TRANS/WP.29/694
3 décembre 1999

Groupe de travail de la construction des véhicules

PROJET DE SÉRIE 05 D'AMENDEMENTS AU RÈGLEMENT No 22
(Casques de protection)

Figure 3 : Description de l'appareil de mesure de la diffusion de la lumière
(méthode C)

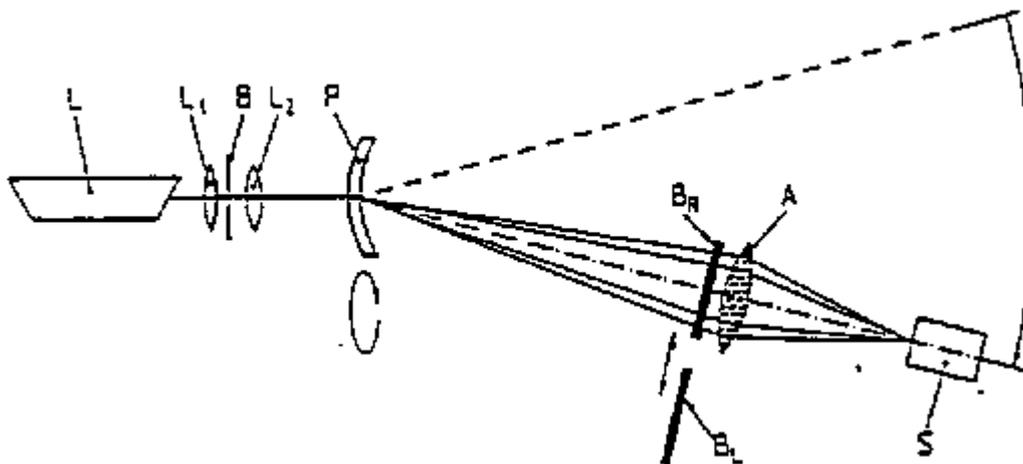
Ajouter les paragraphes 3 à 3.2.2. et la figure 3., ainsi conçus :

L'appareillage d'essai est représenté à la figure 3.

Monter l'appareil, dont les éléments essentiels sont représentés à la figure 3, sans installer l'oculaire. Mettre

Placer l'écran dans le faisceau parallèle au point P, comme indiqué à la figure 3. Répéter la procédure décrite au paragraphe 3.2.1. en mettant l'écran en place et en faisant pivoter l'écran autour de l'axe du faisceau jusqu'à une position telle que la déviation prismatique de l'écran soit horizontale. Faire pivoter le dispositif de détection de l'appareil de telle façon que le faisceau lumineux arrive au centre de B_R. Mesurer le facteur de luminance réduit de l'appareil, y compris de l'écran I_g* pour l'angle polyèdre ù, au moyen de l'équation ci-dessous :

Organigramme de la procédure d'homologation de type

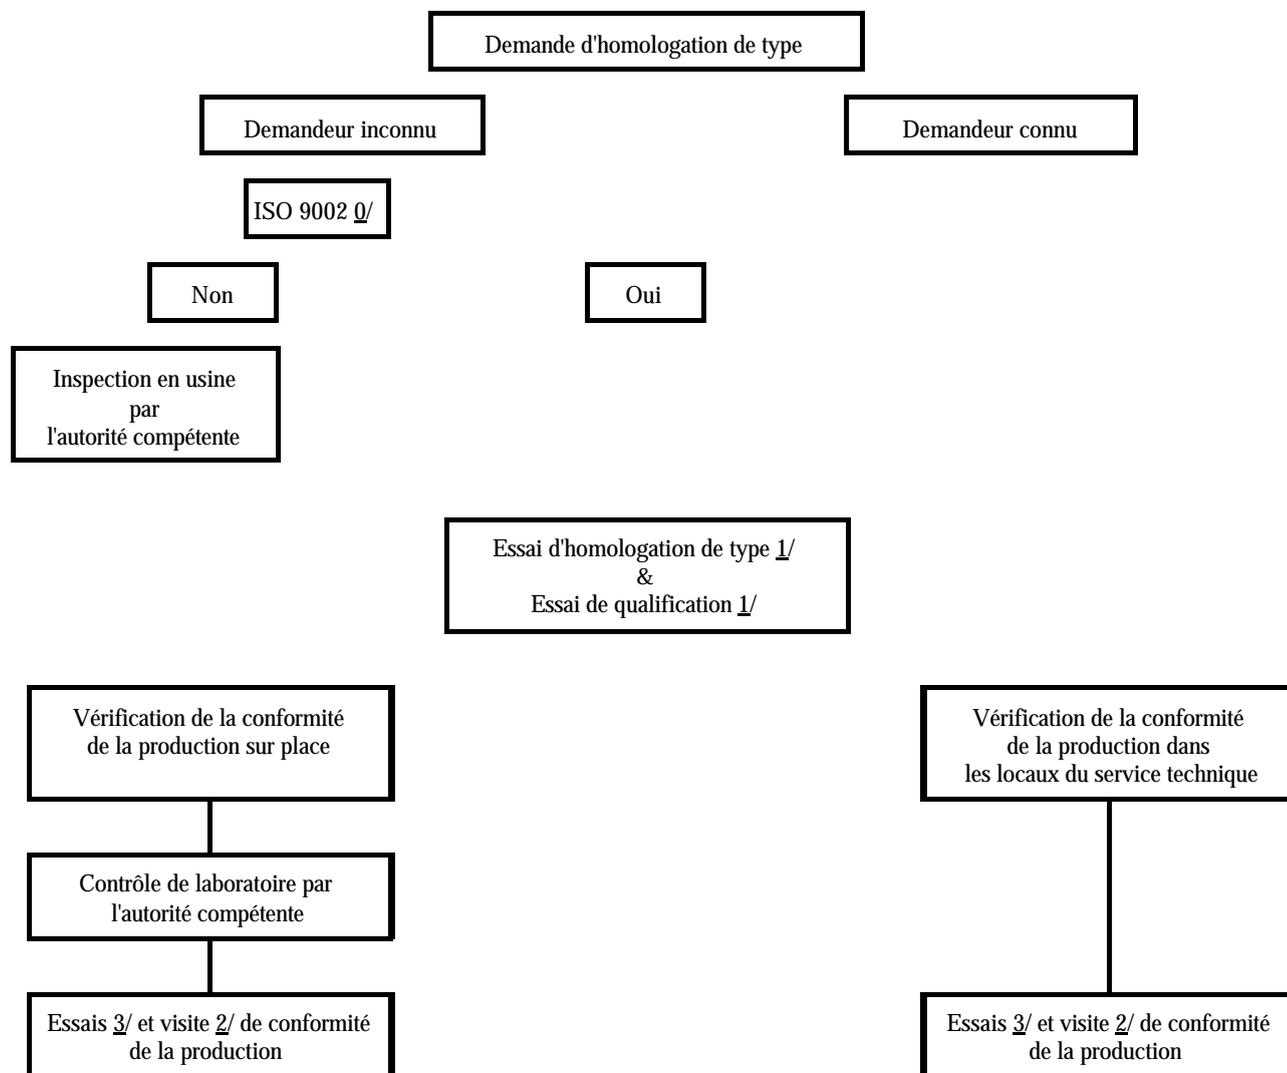
Ajouter plusieurs nouvelles annexes, ainsi conçues :

"Annexe 12
